立法會交通事務委員會  
沙田至中環線紅磡站擴建工程的月台層板建造事件

### **月台層板與連續牆連接細節的改動**

14. 在政府跟進事件的過程中，港鐵公司於今年7月13日向路政署提交補充資料。根據港鐵公司的補充資料內的月台層板佈置圖(附件三)和月台層板與連續牆的接駁細節

# 7月13日港鐵公司補充資料中 有關連續牆與東西走廊月台層板東牆的接駁細節

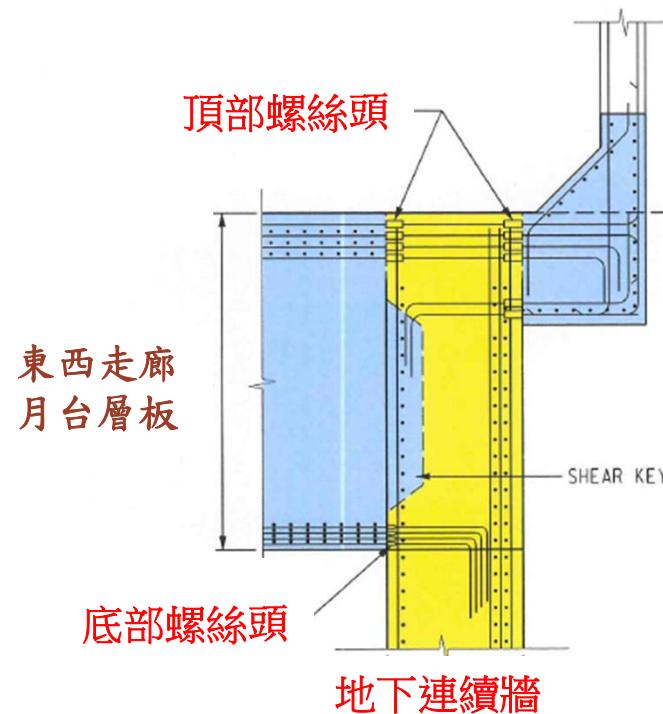
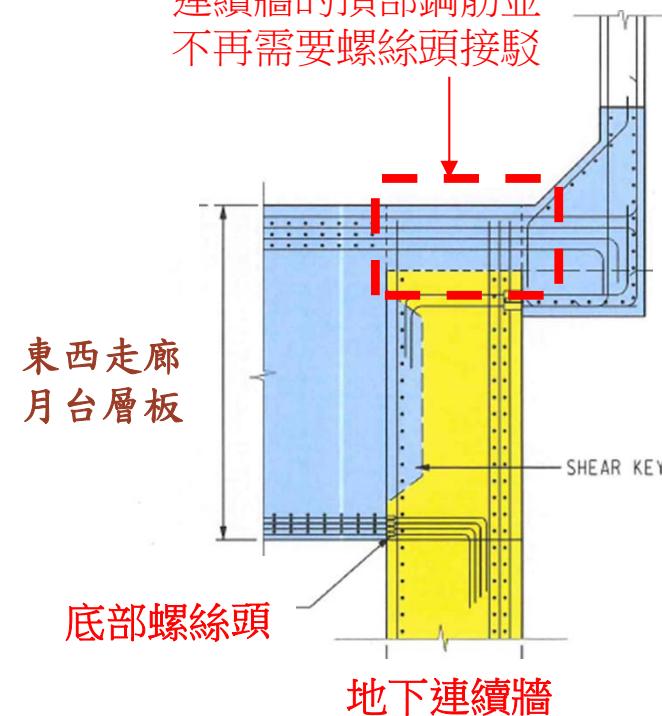
(附件四)顯示，除了兩倉（即第C1-1和C1-1875倉）用作興建東西走廊月台層板的混凝土外，在B區、以及C1、C2和C3區內其餘20倉的月台層板與東面連續牆的頂層鋼筋的連接，已不涉及使用螺絲頭。經路政署及屋宇署細心研究，發現這些圖則與早前屋宇署已同意的圖則並不相符，從而帶出以下嚴重問題：

- (i) 港鐵公司於7月13日提交的補充資料內所顯示的接駁細節與其於6月15日提交的報告內所顯示的並不相符，亦與屋宇署已同意的設計不符；
- (ii) 港鐵公司於7月13日提交的補充資料內所顯示的接駁細節採用的螺絲頭數量，較其於6月15日提交的報告所提及的少了大約2,000個；以及
- (iii) 港鐵公司曾向路政署提供資料，證明就連續牆及東西走廊月台層板的接駁採用了23,500個螺絲頭。如果7月13日提交的補充資料內所顯示的接駁細節屬實，政府部門對較早前提交的相關資料是否真確有所懷疑。

經修訂後，東面地下  
連續牆的頂部鋼筋並  
不再需要螺絲頭接駁
